Seggiovia quadriposto ad ammortamento automatico

# "GIMONT - COLLETO VERDE"

### PROGETTO DEFINITIVO/ESECUTIVO FUNIVIARIO

RAFFRONTO TRA PROGETTI  
DEFINITIVO vs ESECUTIVO

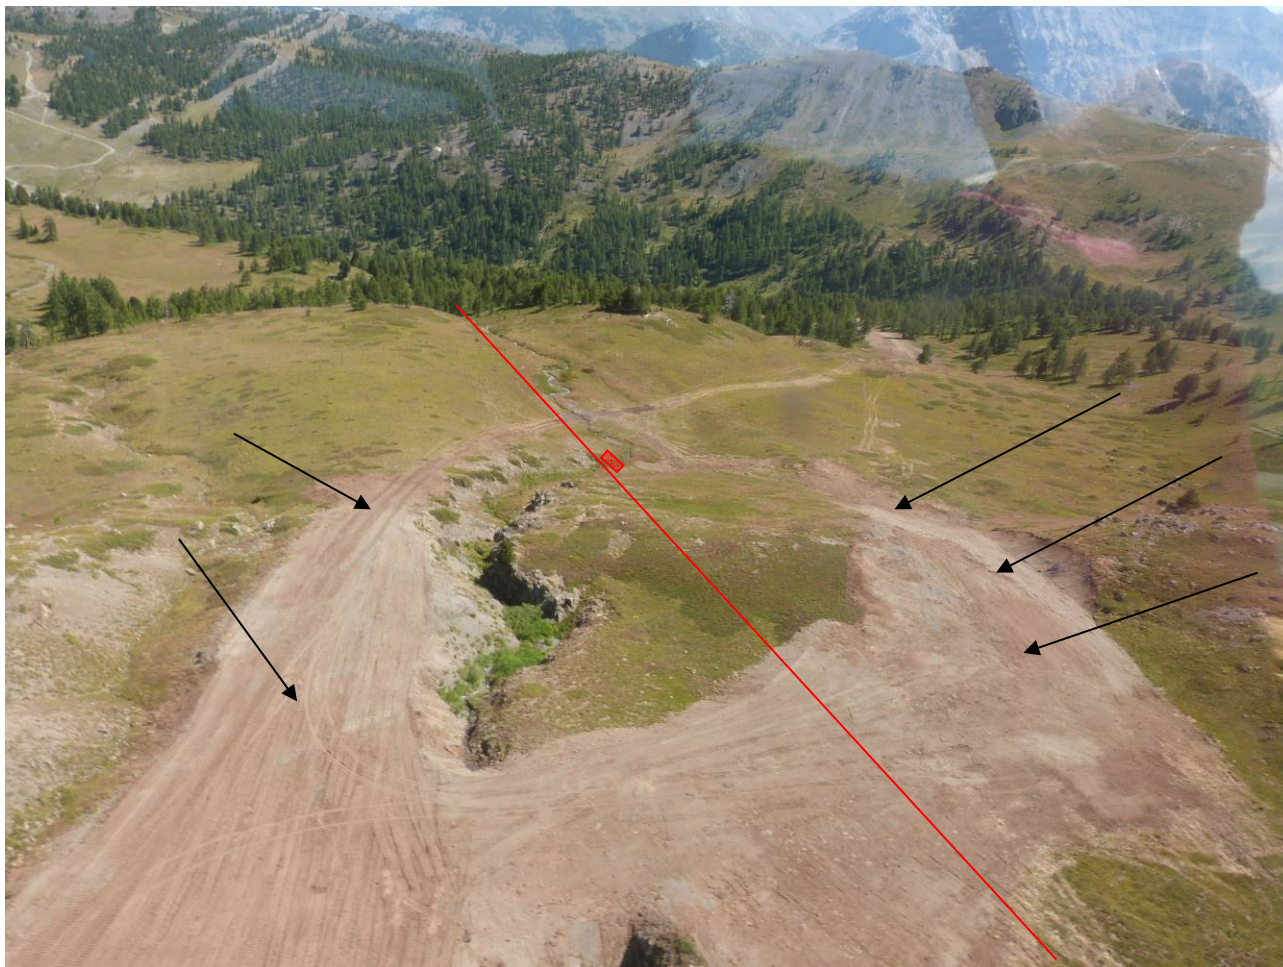
Sito di deposito eventuale 100alta variante da valle a monte

Sito di deposito pista 100 alta -100 alta variante durante i lavori (da elicottero-2014) con ipotetica linea SG e tubazione attraversamento rio.  
Potrebbero essere sparsi su area vasta (pochi cm) o preferibilmente un po' più localizzati e con strati decimetrici.

Zona oggetto di scavo a monte palo 8, con vegetazione tipica di montagna : rodoreto-vaccinieto

Zona di primo deposito per ridurre altezza sedie-terreno <20m e attraversamento rio

Tubazione di attraversamento rio alla confluenza pista 100Alta con pista 100 Alta Variante (HDPE D=100mm)

MMT e dumper che potrebbero essere utilizzati per i movimenti terra arrivando da Colletto Verde via Monginevro
